**Правила № 129 ООН (усовершенствованные
детские удерживающие системы)**

Предложение по дополнению 6 к поправкам серии 03 к Правилам № 129 (усовершенствованные детские удерживающие системы)

Представлено экспертом от Испании*

Рис. 6

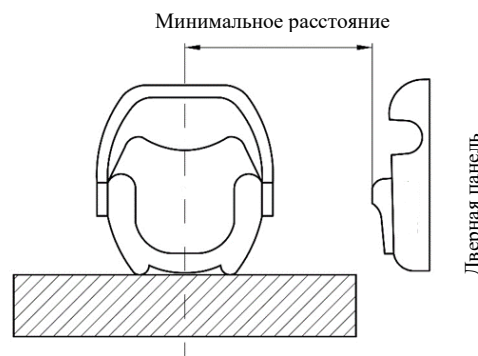
В случае каждого испытания первоначальное положение панели боковой двери, по которой производится удар, относительно стенда регулируется в соответствии с минимальным расстоянием между дверной панелью транспортного средства и центром места для сидения, как это показано на рис. 6;
